**INFORME DE FISCALIZACIÓN
AMBIENTAL**

PASCUA LAMA

DFZ-2013-6912-III-RCA-IA

Figura 5

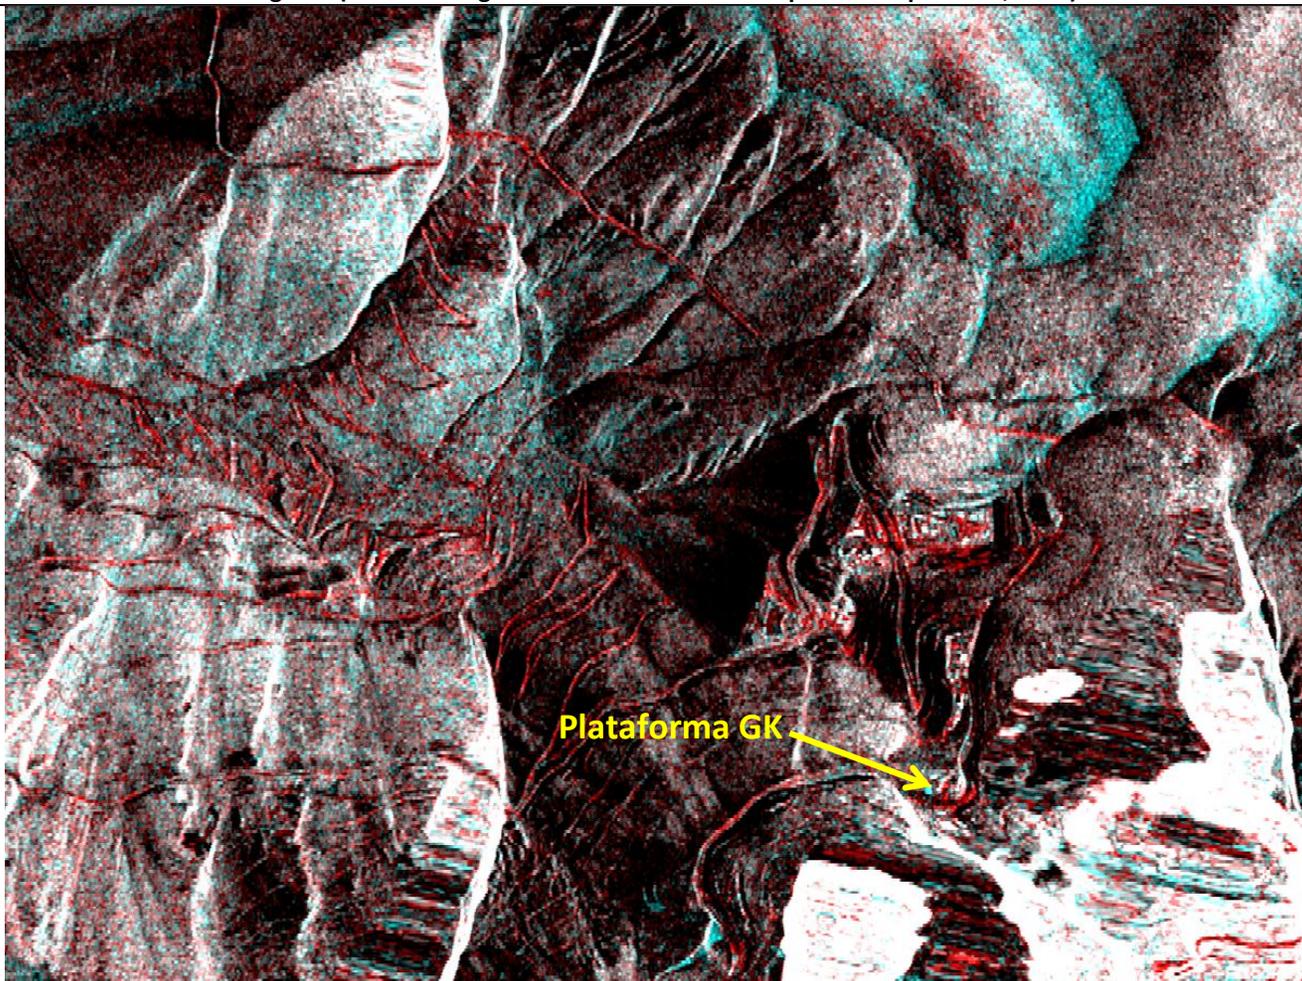
s correspondientes a plataformas de trabajo no contempladas en el proyecto (plataforma GK).
